Bijlage 1

Reactie op voorstellen luchtruimgebruikers 5.11 stakeholderconsultatie Lelystad Airport

LUCHTVERKEERSLEIDING
NEDERLAND

Figuur 2-1 Geconsulteerd ontwerp Lelystad CTR

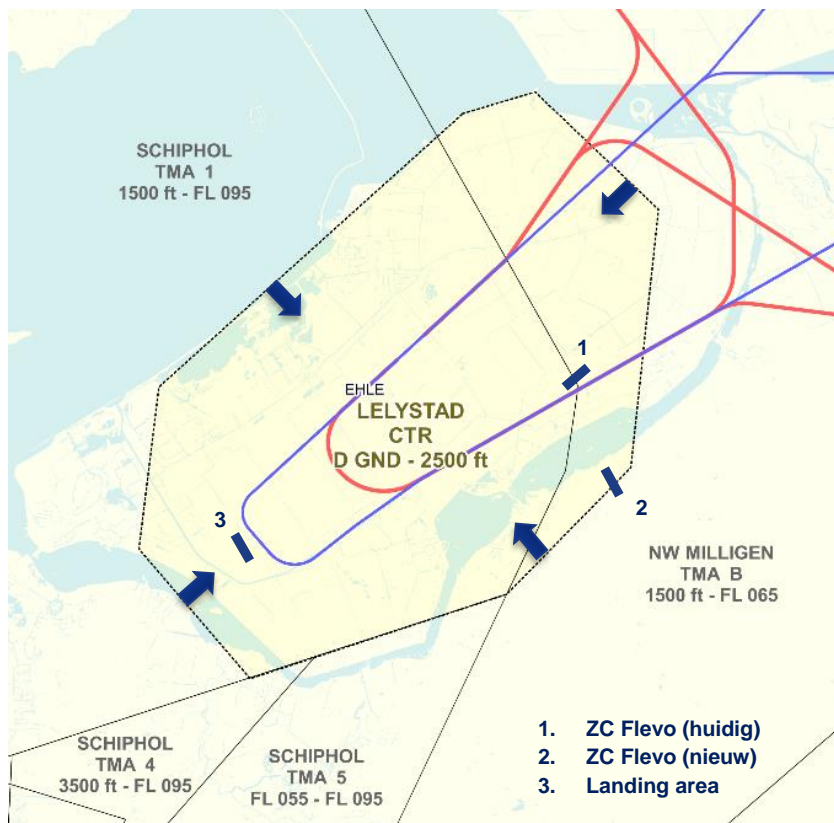
Gevraagd is om een GA-corridor – buiten de CTR – boven land op te nemen in het ontwerp van de CTR ten noordwesten van de CTR, vanwege de vliegveiligheid voor GA-verkeer, tussen 1000 voet en 1500 voet, eventueel voorzien van duidelijke geografisch herkenbare punten voor GA-vliegers.

Er is voorgesteld om de CTR zo klein mogelijk te maken, namelijk maximaal 3,5 NM (nautische- of zeemijl) van de te vliegen routes. Deze 3,5 NM is opgebouwd uit 2,5 NM conform de eis van separatie gecontroleerd/ongecontroleerd verkeer plus 1 NM navigatie-onnauwkeurigheid. Daarmee blijft onder andere een corridor over land aan de noordwestelijke zijde over voor VFR-verkeer van Zuidwestelijke naar Noordoostelijke richting en vice versa, zie paragraaf 2.1.2.

Ten zuidwesten van Lelystad Airport is een 'simulated forced landing area' voor het oefenen van noodlandingen ten behoeve van vliegopleidingen. Gevraagd is het huidige simulated forced landing area toegankelijk te houden. Indien dit niet mogelijk is, wordt gepleit voor een alternatief elders in Flevoland.

ZC Flevo heeft een alternatieve locatie voor het huidige zweefvliegveld op het oog, als gevolg van het uitbreiden van Lelystad Airport. Gevraagd wordt de CTR zodanig aan te passen dat de beoogde velden die in de gemeente Nunspeet moeten komen zo min mogelijk beperkingen van de CTR Lelystad ondervinden.

Ten behoeve van het zweefvliegveld Biddinghuizen (ZC Flevo) is gevraagd binnen de Lelystad CTR een zweefvliegsector te maken, zodat in de overgangperiode naar een nieuwe locatie voor het zweefvliegveld het zweefvliegen gecontinueerd kan worden.

Bij het ontwerp van de CTR wordt een GA-corridor boven het land opgenomen ten noordwesten van de CTR. Met het toepassen van bovenstaande ontwerpeisen, is de CTR teruggebracht tot de minimale afmeting. Hierbij is op verzoek van de luchtruimgebruikers het initieel gehanteerde uitgangspunt losgelaten dat de grens van de CTR gebaseerd zou moeten zijn op uit de lucht eenvoudig herkenbare geografische landschapskenmerken. Het strikt

Op basis van de ontwerpisen, zoals beschreven in paragraaf 2.1.1, is de CTR zo klein mogelijk gemaakt. Hierdoor is aan alle zijdes van de CTR ruimte beschikbaar gekomen, waaronder de gevraagde corridor over land aan de noordwestelijk zijde over voor VFR-verkeer. Deze extra verkleining van de CTR is onder andere mogelijk gemaakt door de afstand waarop verkeer van een gecontroleerde luchtruimgrens dient te blijven te verkleinen van 2,5 NM tot 1,5 NM. Dit is mogelijk indien nadere afspraken zijn gemaakt met de verkeersleiding van het aangrenzende partij. Dit wordt dan ook voor dit luchtruimontwerp gedaan.

Het gebruik van de 'Simulated Forced Landing Area' waar noodlandingen worden geoefend blijft mogelijk binnen de CTR. De luchtverkeersleiding moet een klaring geven voor het vliegverkeer voordat het verkeer de CTR kan invliegen. Ook is een radiotelefonielicentie benodigd. Het luchtruim is niet gesloten, maar voorstaande behelst wel een verandering ten opzichte van de huidige situatie op Lelystad Airport.

De CTR wordt zodanig aangepast, dat de voorkeurslocaties van de nieuwe velden van ZC Flevo buiten de CTR liggen. Het zoekgebied voor de nieuwe locatie ligt wel deels onder de Lelystad TMA 3. Deze begint op 2500 voet.

Door het minimaliseren van de Lelystad CTR ligt de huidige locatie van zweefvliegclub Flevo buiten de CTR. Deze komt wel binnen de Lelystad TMA 2 te liggen, welke een ondergrens heeft van 1500 voet.

Figuur 2-2 Geconsulteerd ontwerp Lelystad TMA

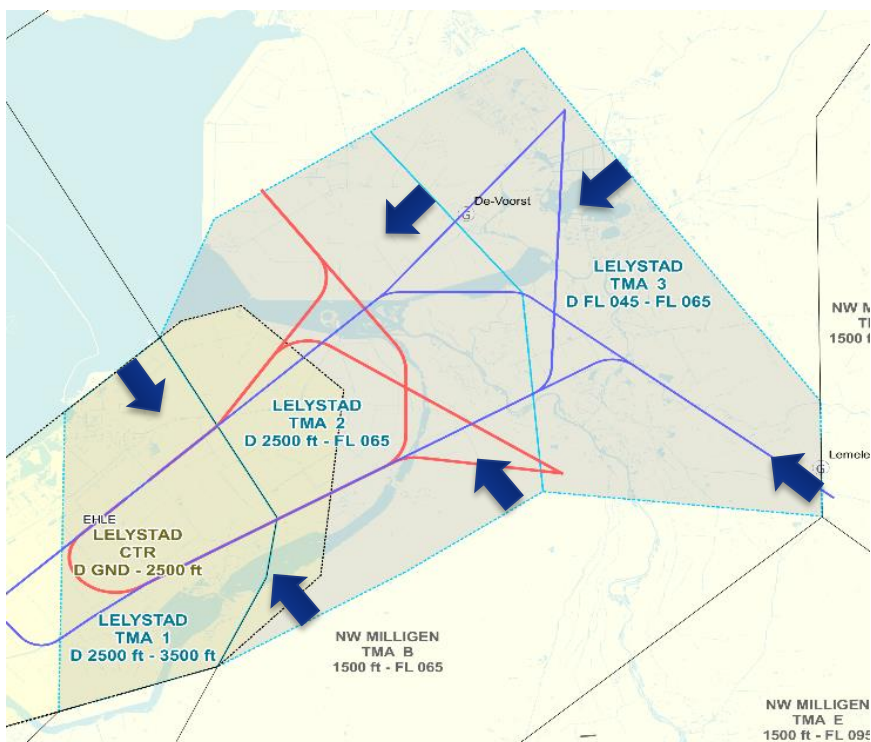
Het voorstel is om de IAF Zuid op te schuiven naar het noordwesten en daarmee ook de oostgrens van TMA Lelystad. Boven het zweefvliegveld zou de ondergrens van de TMA dan op FL055 komen te liggen. Dit betekent minder beperkingen, bovenop de eerder geboden ruimte, voor het zweefvliegen bij Lemelerveld. Daarnaast levert dit minder beperkingen op voor de luchtsporten in het algemeen. De Noord-Zuid 'route' voor General Aviation verkeer wordt minder beperkt.

Verzocht is om de TMA 3 te verkleinen door de oostelijke grens naar het westen te verschuiven, waardoor er minder beperkingen zijn voor het 'over land vliegen' door zweefvliegers van de Noordoostpolder richting het oosten.

Voorgesteld wordt de grens tussen TMA 2 en TMA 3 zover mogelijk naar het zuidwesten te verplaatsen, bij voorkeur zodanig dat deze niet door - dan wel over - de huidige door AMPYX Power en NLR (NRTC) en ZC NOP gebruikte gebieden lopen. Daarnaast wordt een voorkeur uitgesproken voor een grens die visueel herkenbaar is op de grond, zoals de autoweg N50 van Emmeloord tot knooppunt Hattermerbroek of de Zwolse Vaart.

Er wordt voorgesteld om een gedeelte van de grens rondom de huidige zweefvlieglocatie Biddinghuizen tussen Lelystad TMA 2 en Lelystad TMA 3 te verschuiven. In dat geval is de ondergrens van dit gebied 2.500 voet ten opzichte van 1.500 voet, zoals gepresenteerd in sessie 3 door LVNL/CLSK.

Verzocht is om de Lelystad TMA te reduceren tot 3,5NM aan beide zijden van de route (2,5 NM + RNAV 1). Daarnaast wordt verzocht een getrapte TMA volgens het 'upside down wedding cake principe' te realiseren, waarbij een minimale CTR ontstaat met daaromheen de TMA.

In het voorstel wordt gemeld dat de zuidoostelijke sector van TMA 3 zich ver buiten de 3,5 NM bufferzone ten opzichte van de route uitstrekt. Dit lijkt niet noodzakelijk volgens de ICAO normen. Het voorstel is om de grens van TMA 3 op 3,5 NM van de route te zetten, zodat de nieuwe zweefvlieglocatie van ZC Flevo zich buiten TMA 3 bevindt en er geen grens is van 2.500 voet.

De suggestie is gedaan om de TMA Lelystad te verkleinen of de ondergrens te verhogen naar 3000 voet. Daarnaast is de vraag gesteld om de ondergrens van TMA 3 te verhogen naar FL055 met als doel de beperking voor kleine luchtvaart te verminderen.

Verzocht is de Lelystad TMA 2 aan te passen om boven het nieuwe zweefvliegterrein een bovengrens van 2.500 voet – met wens FL045 - mogelijk te maken.

Entrypunt IAF Zuid is onderdeel van de routeset B+, inclusief de onderliggende uitgangspunten conform het Alders advies uit 2014. Het verplaatsen van IAF Zuid is strijdig met het uitgangspunt dat routeset B+ onveranderd blijft. Het voorstel is om deze reden niet opgenomen in het routeontwerp. Daarnaast vermindert het verplaatsen van de IAF de ruimte om conflicten op te lossen (lateraal en verticaal).

Op basis van paragraaf 2.2.1 is de Lelystad TMA ontworpen. Er is vectorruimte nodig wanneer er twee vliegtuigen in TMA 3 moeten worden gesepareerd. Om deze reden is het niet mogelijk om de oostgrens richting het westen te verschuiven.

Het opschuiven van de grens tussen TMA 2 en 3 wordt niet haalbaar geacht vanwege een te steile dalgradiënt voor naderend IFR-verkeer naar baan 23.

In het nieuwe ontwerp is zo veel mogelijk rekening gehouden met de wensen van luchtruimgebruikers. Aan de hand van ingediende voorstellen, en het toepassen van de ontwerpeisen benoemd in hoofdstuk 2.2 van het hoofddocument, is gekomen tot een minimale laterale en verticale afmeting van de Lelystad CTR en TMA's. Op verzoek van de luchtruimgebruikers is de Lelystad CTR gereduceerd tot de minimale afmeting. Om te voldoen aan de ontwerpeis dat het groothandelsverkeer volledig in gecontroleerd luchtruim afgehandeld moet worden, was het nodig het ontwerp van de Lelystad TMA's aan te passen.

Als gevolg van deze aanpassing is TMA 2 uit het geconsulteerde ontwerp opgesplitst in 2 TMA's, waardoor het nieuwe ontwerp bestaat uit 4 Lelystad TMA's. Dit betekent ook dat de ondergrens van de TMA boven de huidige zweefvliegveld Biddinghuizen 1.500 voet wordt in plaats van 2.500 voet. Deze aanpassingen zijn nodig om de gehele vertrek- en naderingsroute door gecontroleerd gebied te laten lopen (zoals vereist). Het verschuiven van de grens tussen Lelystad TMA 2 en 3 naar het westen, zoals verzocht, heeft als effect dat niet de hele route in gecontroleerd gebied komt te liggen. Daarmee conflicteert het voorstel met de ontwerpeisen.

Aan de hand van de ontwerpeisen voor de TMA, is de TMA lateraal ten noordwesten verkleind. Het verder reduceren van de TMA, zowel verticaal als lateraal is niet mogelijk gebleken. De gevraagde getrapte TMA was reeds onderdeel van het geconsulteerde ontwerp. Het toevoegen van één of meerdere trappen is niet opgenomen in het ontwerp, omdat hierdoor een te gefragmenteerd luchtruimontwerp ontstaat, wat resulteert in een toename van complexiteit voor de verkeersafhandeling. Het kleiner maken van de TMA aan de oostkant is niet haalbaar vanwege benodigde vectorruimte.

De voorgestelde grens van Lelystad TMA 3 bevindt zich op circa 3,5 km van de route in plaats van 3,5 NM. Naast de 3,5 NM is er nog extra bufferruimte nodig voor vectorruimte, zie paragraaf 2.2.1. Om deze reden kan de grens van Lelystad TMA 3 niet worden verplaatst.

De ondergrens van de TMA 1 en 2 verhogen naar 3000 voet is niet mogelijk, omdat daarmee een deel van de route in ongecontroleerd luchtruim komt te liggen. In het geconsulteerde ontwerp hadden de Lelystad TMA 1 en 2 een ondergrens van 2.500 voet, waarbij de CTR een bovengrens had van 2.500 voet. Vanwege het verkleinen van de CTR in het definitieve ontwerp, was het noodzakelijk om de TMA 1 en 2 te verlagen naar 1.500 voet, zodat de lokale naderings- en vertrekroute in gecontroleerd gebied ligt. Met deze aanpassing is tevens TMA 2

opgesplitst in twee delen, waardoor Lelystad 4 TMA's kent. Lelystad TMA 3 heeft daarbij een ondergrens van 2.500 voet. Dit is nodig om te voldoen aan de ontwerpeis dat de route volledig in gecontroleerd luchtruim afgehandeld moet worden. Het verhogen van de ondergrens van TMA 3 (in het nieuwe ontwerp hernoemd naar TMA 4) is om dezelfde reden niet mogelijk. Bij de IAFs zakt het verkeer van FL060 richting de luchthaven. Om deze hele nadering in gecontroleerd luchtruim te accommoderen, is een ondergrens van FL045 nodig voor dit gebied.

De Lelystad TMA 3 (het luchtruim boven het nieuwe zweefvliegterrein wat eerst Lelystad TMA 2 was) is 2.500 voet. Zie beoordeling voorstel 10 voor verdere uitleg.

Figuur 2-3 Geconsulteerd ontwerp van wachtgebieden

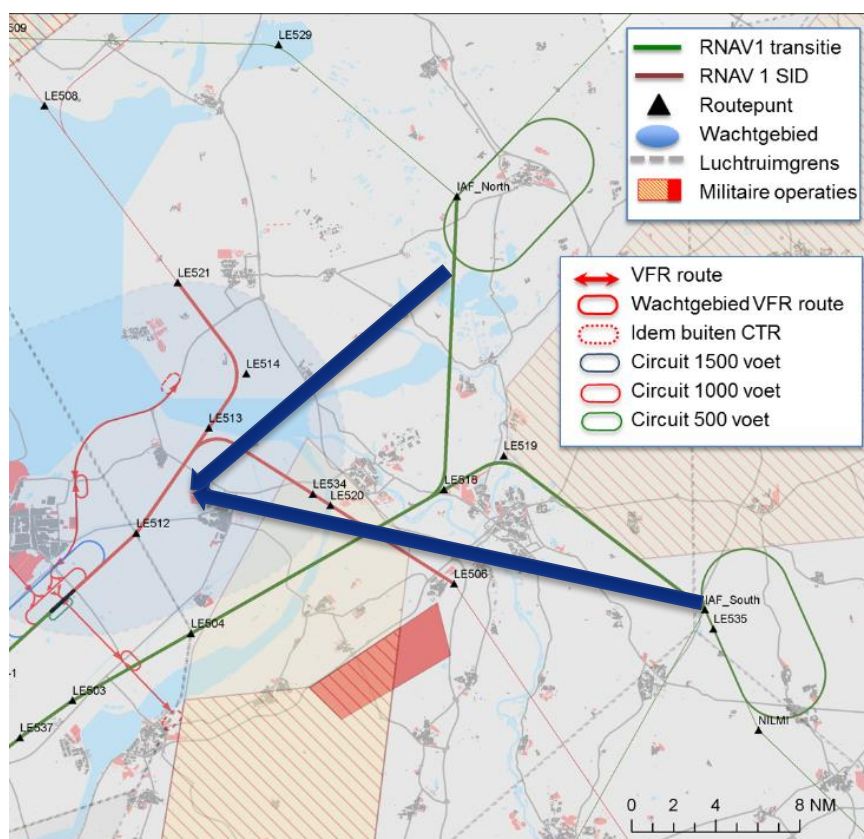
Verzocht wordt de beide wachtgebieden bij de IAF Noord en IAF Zuid te vervangen door een enkel wachtgebied boven het vliegveld Lelystad, in lijn met luchthaven Eindhoven. Daarbij wordt voorgesteld een nieuw multiple-level wachtgebied boven vliegveld Lelystad te realiseren, onder wachtgebied ARTIP van Schiphol.

De suggestie is gedaan om de minimale hoogte van wachtgebied ARTIP te verhogen voor inbound verkeer richting Schiphol met 1000 voet naar FL080.

Het verplaatsen of samenvoegen van het wachtgebied boven Steenwijkerland naar de ARTIP holding is niet mogelijk, omdat dit resulteert in een aanpassing van de bestuurlijk overeengekomen B+ route op FL060. Daarnaast zorgt deze aanpassing voor een interferentie van de Lelystad verkeersstromen met het Schipholverkeer, doordat de protection area van het nieuwe wachtgebied ervoor zorgt dat er later gedaald kan worden en daardoor baan 27 (Buitenveldertbaan) niet gehaald wordt.

De verkenning naar oplossingen heeft geleid tot het voorstel 1 wachtgebied in NM TMA E op FL090 te realiseren waarbij twee wachtgebieden IAF Noord (boven de Weerribben) en IAF Zuid (bij Lemelerveld) verplaatst worden naar een locatie boven de noordelijke Achterhoek. Door het wijzigen van de locatie is het mogelijk dit wachtgebied te realiseren op FL090 in plaats van FL060.

Uitgangspunt voor het ontwerp is dat het Schipholverkeer niet negatief beïnvloed wordt. Dit is vertaald naar een gelijkblijvend ACC werkgebied - en dus ongewijzigde CTA Amsterdam - omdat het aanpassen van de CTA Amsterdam een negatief effect heeft op de werkbelasting van luchtverkeersleiders en dus capaciteit van het luchtruim. Zie hoofdstuk 3.2 van het hoofddocument voor een uitgebreide toelichting op de werkwijze van ACC en de relatie tussen luchtruim en werkbelasting. Het verhogen van de Lelystad TMA, waarvoor verhogen ARTIP nodig is, betekent minder capaciteit in de holding, en dus een beperking van de capaciteit bij versturende omstandigheden.

Het verhogen van de Lelystad TMA resulteert in een 'stepped descent'. Dit heeft een negatief effect op de capaciteit, aangezien dit leidt aanvullende instructies en extra RT met de piloot, en extra aandacht vergt van de luchtverkeersleider op de radar. Dit leidt tot werklastverhoging per vliegtuig. Bij ARTIP vindt ook holding plaats. Het laagste level waarop dit plaatsvindt, is FL70. Als een deel van CTA Amsterdam East 1 wordt weggegeven, moet ARTIP tevens verhoogd worden, wat de capaciteit voor holden op ARTIP vermindert.

Figuur 2-4 Voorstellen t.b.v. behoud valschermspringen Teuge

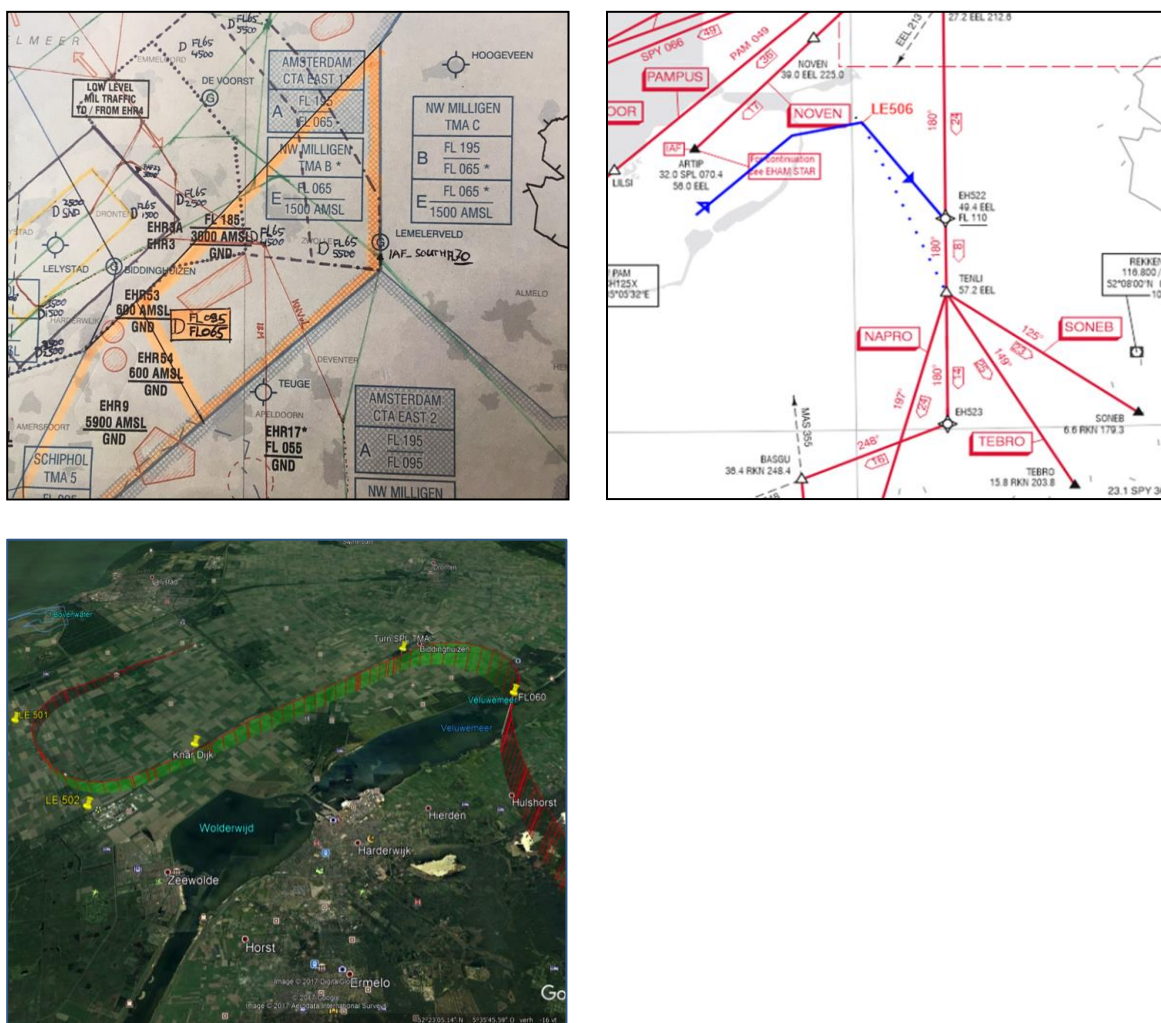
Gevraagd wordt het gedeelte van het luchtruim in de Amsterdam CTA East 1 dat mogelijk niet door Schiphol vliegverkeer gebruikt wordt, over te hevelen naar de verantwoording van de CLSK.

Om de aansluitroute vrij te leggen van het klim- en springgebied van Paracentrum Teuge, wordt voorgesteld het bestaande B+ exit punt te verbinden met de reeds bestaande vertrekroute Eelde SID van baan 23/05 van Eelde.

KNVvL heeft een alternatief ontwikkeld op de B+ route en een deel van de aansluitroutes, de zogenoemde B++ variant. Deze B++ variant volgt vanaf baan 23 tot aan de bestaande noordoostelijke Schiphol TMA-grens dezelfde route als de B+. In afwijking op de B+ route buigt deze bij de TMA-grens af met een klimmende rechterbocht richting het oude land, dat ter hoogte van Hulshorst wordt gepasseerd. De B++ variant voor baan 05 is niet weergegeven.

Uit paragraaf 2.4.1 blijkt dat het verhogen van de bovengrens van NM TMA B een negatief effect heeft op de capaciteit voor het Schipholverkeer en is niet haalbaar voor april 2019. Opgemerkt wordt dat in de Luchtruimherziening het voorstel als optie kan worden overwogen.

Het benutten van de 'Eelde Departure Route' (SID 23) is niet haalbaar vanwege interferentie met verkeerstromen op Schiphol en Düsseldorf verkeer. Het vertrekkend verkeer vanaf Eelde (baan 23) vliegt 'opposite' inbound ARTIP verkeer, 'klimmers' Düsseldorf en zware kisten stijgend naar sector 2. Het huidige gebruik van deze route (lage aantallen) geeft nu reeds een verhoging van werklast als gevolg van op te lossen conflicten. Verdere toename van Lelystad verkeer additioneel aan Eelde verkeer geeft onacceptabele werklast voor ACC verkeersleiders als gevolg van meer monitoring van verkeersstromen en additionele RT.

De B++ die door de KNVvL in de consultatie is ingediend verschilt enigszins van hetgeen Teuge Airport op 25 augustus jl. presenteerde en waar uitgebreid met betrokken partijen over gesproken is. Voor wat betreft het voorstel van de KNVvL geldt nog steeds dat: Hoewel het alternatief gepresenteerd wordt als een optimalisatie van de routeset B+, de laterale afwijking

daarvan dusdanig groot is, dat het feitelijk een nieuw routevoorstel betreft routeset B+. Het voorstel voldoet derhalve niet aan het uitgangspunt dat de aansluitroutes routeset B+ moeten respecteren.

Voorts blijkt dat de B++ een aanzienlijke verschuiving van geluid veroorzaakt. Dat heeft consequenties voor zowel de in het Luchthavenbesluit Lelystad vastgelegde beperkingengebieden, alsmede geluideffecten voor gemeenten en bewoners op de Veluwe die voorheen niet beïnvloed werden. Dit vraagt in beide gevallen om een nieuwe besluitvorming, waarin feitelijk het bestuurlijk proces aan de Alderstafel opnieuw doorlopen zou moeten worden, omdat de B++ variant een wijziging van de spelregels inhoudt.

Figuur 2-5 De luchtruimclassificatie van de NM TMA's

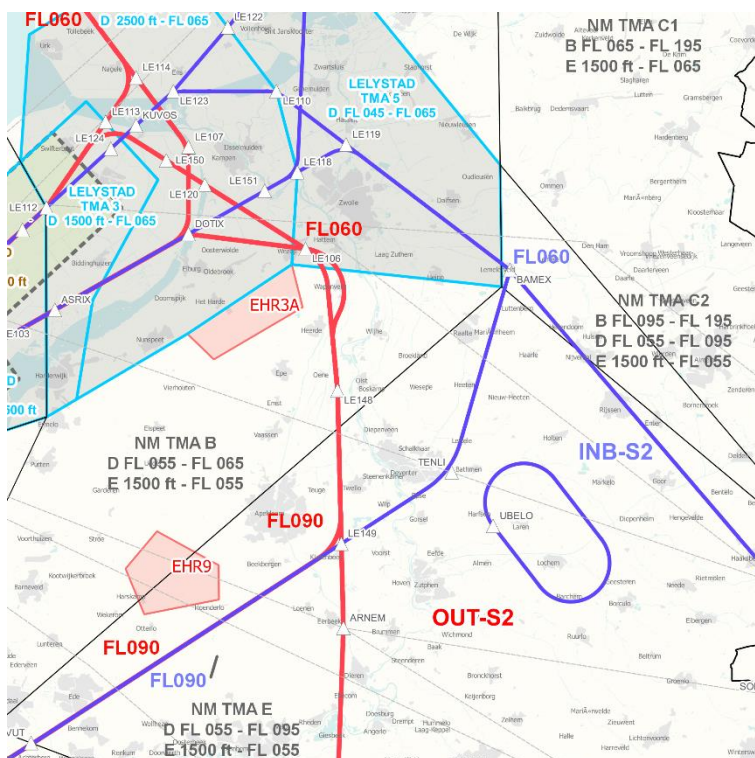
Tijdens de derde consultatiesessie is het voorlopige ontwerp van de aansluitroutes getoond aan de luchtruimgebruikers. Voorgenomen wijzigingen van de NM TMA, die nog niet eerder ter consultatie waren gelegd, werden hierbij ook getoond. Luchtruimgebruikers hebben verzocht niet de volledige TMA-B en TMA-E te voorzien van klasse D, en deze klasse E te houden.

Voorgesteld wordt alleen de luchtruimclassificatie in het luchtruim rondom de routes in de NM TMA's aan te passen, en door middel van een Radio Mandatory Zone (RMZ) en Transponder Mandatory Zone (TMZ) vrije toegang te faciliteren voor VFR-verkeer.

Momenteel heeft de NM TMA B een ondergrens van 1.500 voet en een bovengrens van FL065, en heeft deze luchtruimklasse E. In het routeconcept is een wijziging opgenomen, waardoor de bovenste laag van de NM TMA B, tussen FL055 en FL065 klasse D zal worden. Het resterende deel van de NM TMA B blijft ongewijzigd.

NM TMA C is op dit moment klasse E tussen 1.500 voet en FL065; en klasse B tussen FL065 en FL095 (door de week). In het weekend is de gehele NM TMA C klasse E. NM TMA C wordt gesplitst in NM TMA C1 en NM TMA C2, zodat niet de gehele NM TMA C wordt gewijzigd. Zie hiervoor Figuur 2-5. NM TMA C1 wordt tussen 1.500 voet en FL055 luchtruimclassificatie E, tussen FL055 en FL095 wordt dat klasse D. NM TMA C2 houdt dezelfde luchtruimclassificatie als de huidige NM TMA C.

NM TMA E is op dit moment klasse E tussen 1.500 voet en FL065; en klasse B tussen FL065 en FL095 (door de week). In het weekend is de gehele NM TMA E klasse E. Dit wordt als volgt gewijzigd: tussen 1.500 voet en FL055 wordt de NM TMA E luchtruimclassificatie E, tussen FL055 en FL095 wordt dat klasse D. Dit betekent dat door de week het luchtruim verder wordt opengesteld voor VFR dan nu het geval is, tussen FL065 en FL095 wordt dit klasse D in plaats van klasse B.

Deze luchtruimwijziging is nodig omdat voor het type verkeer dat geacommodeerd wordt, met de betreffende verkeersaantallen, luchtruim benodigd is waarbij geen ongecontroleerde VFR bewegingen kunnen interfereren met het Lelystadverkeer. Bij het beoordelen van de gewenste luchtruimclassificatie is namelijk niet alleen het verkeersvolume een criterium, ook speelt de verkeersmix een rol. Opgemerkt wordt dat geconsulteerde luchtvaartmaatschappijen de voorkeur geven aan verkeersafhandeling in klasse D.

Zoals toegelicht in de reactie op voorstel 12, wordt het voorstel RMZ/TMZ in Duitsland toegepast in luchtruimklasse E. Vanwege het aantal vluchten en de verkeersmix is gekozen voor klasse D in de betreffende delen van de NM TMA's, en daarbinnen past de voorgestelde procedure niet. In 2018 zal een initiatief met LVNL/CLSK en KNVvL/AOPA worden gestart, waarbij de toepassing van een concept met RMZ/TMZ in (delen van) het Nederlandse luchtruim wordt onderzocht.
